改善箇所説明図

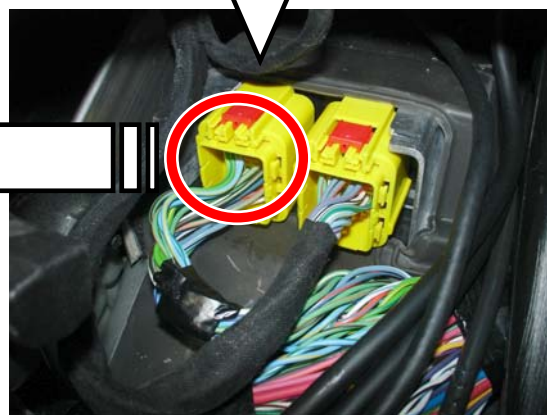
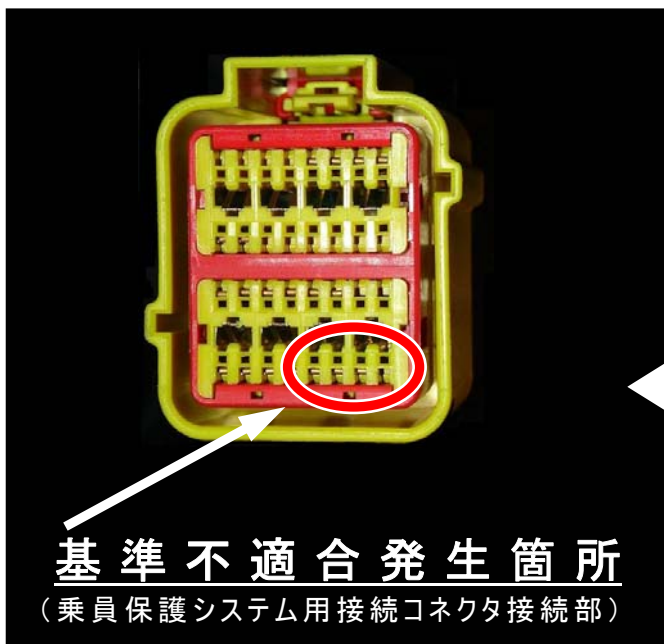
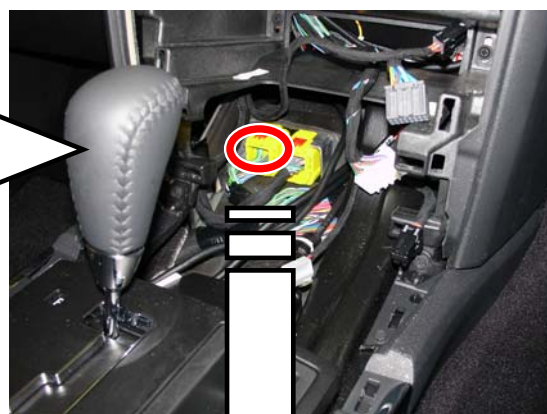
不具合の内容

センタ・コンソールに装備されている乗員保護システム用接続コネクタにおいて、フロント・シート・サイド・エアバッグ用配線の組み付け位置を誤ったため、側面からの衝突状態において左右のフロント・シート・サイド・エアバッグが逆に作動する。そのため、乗員保護性能が低下するおそれがある。

改善の内容

全車両、フロント・シート・サイド・エアバッグ用配線を修正し、サイド・エアバッグ制御システムのプログラムを再設定する。

識別 : 運転者席シート・レールの前部内側の取り付けボルト頭部に黄色ペイントを塗布する。
